改善箇所説明図

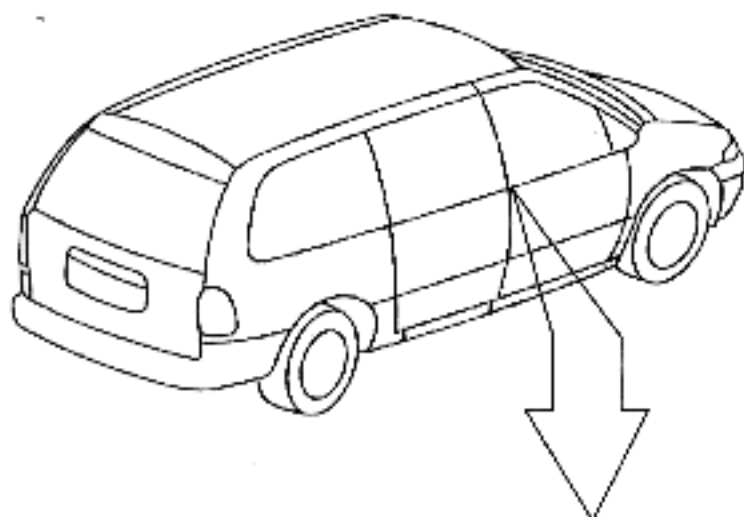
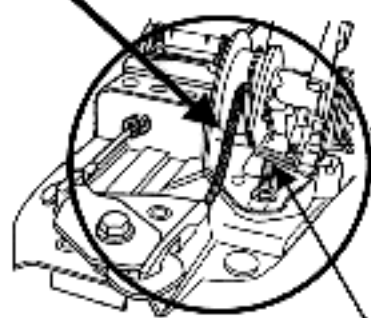
基準不適合発生箇所

制動装置において、駐車ブレーキケーブルの長さに不適切なものがあるため、このままの状態で使用を続けると、駐車ブレーキのレバーの引き代が大きくなり、最悪の場合、駐車ブレーキが作用しなくなるおそれがある。

全車両、駐車ブレーキケーブルを対策品と交換する。

ストラットタワーにある車台番号の横に黄色ペイントで識別マークを付ける。
